PLAN DE QUARTIER "ROCHES-ROCHETTAZ"

Commune de Pully Plan de quartier (PQ) Roche-Rochettaz Examen préalable complémentaire 2

Plan de quartier Roches - Rochettaz mis à l'enquête jusqu'au 14 mars 2019

Opposition à la mise à l'enquête publique – Plan de quartier « Roches-Rochettaz »

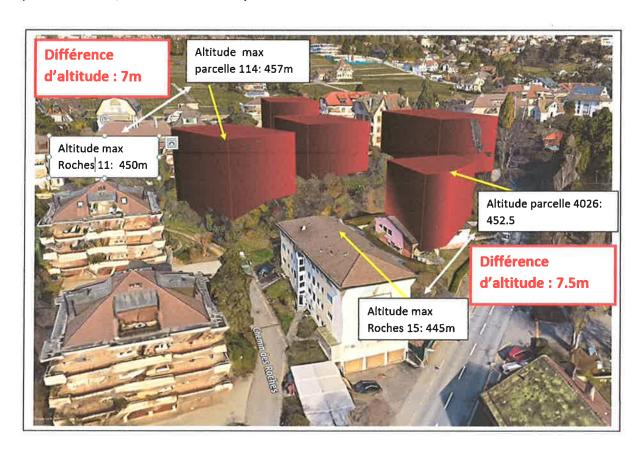
Pour des parcelles situées au sud du projet, nous pouvons observer *une différence d'altitude de plus de 7m* entre les bâtiments des parcelles 114, Roches 11 d'une part et ceux des parcelles 4026/Roches 15 d'autre part.

Note: - pour l'altitude maximale des futures constructions nous avons repris les cotes du plan 1 :500 - l'altitude maximale des bâtiments existants correspond à la limite supérieure du toit, soit le point le plus haut.

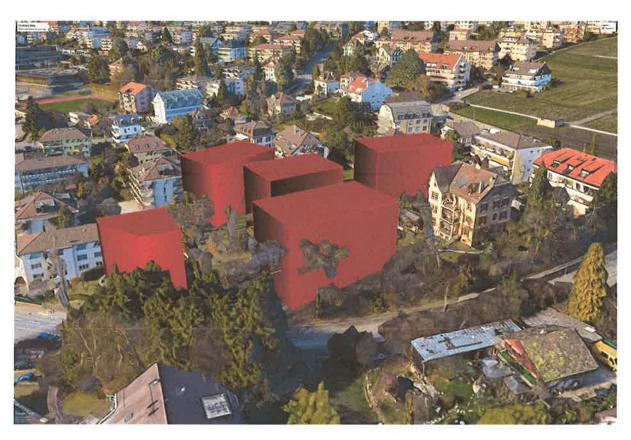
Les futures constructions du plan de quartier de par leur volume, leur orientation et la forme plate de leurs toitures créent donc une *importante rupture du domaine du bâti*.

* Les futures constructions ne respectent pas l'unité architecturale du quartier et ne garantissent pas la protection du bâti.

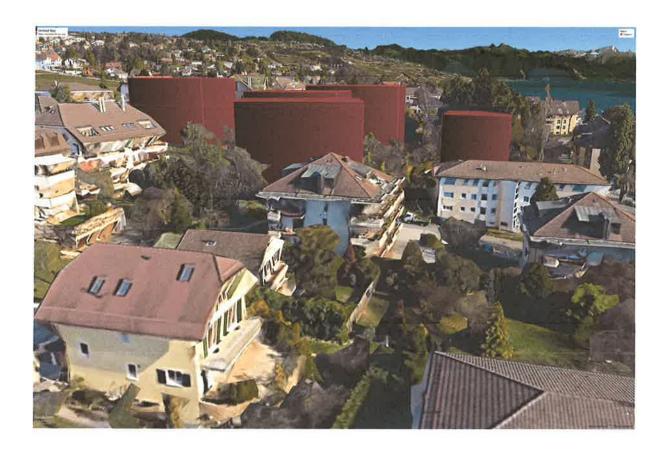
Or, comme le montre la vue ci-dessus, cette maison sera encerclée au sud et à l'ouest par les futures constructions des parcelles 113, 117 et 118.

futures constructions, de par leurs proportions (hauteur surtout), ne s'intègreront pas à leur environnement et défigureront le quartier (cf. art 39 RCATC et art 86 LATC).
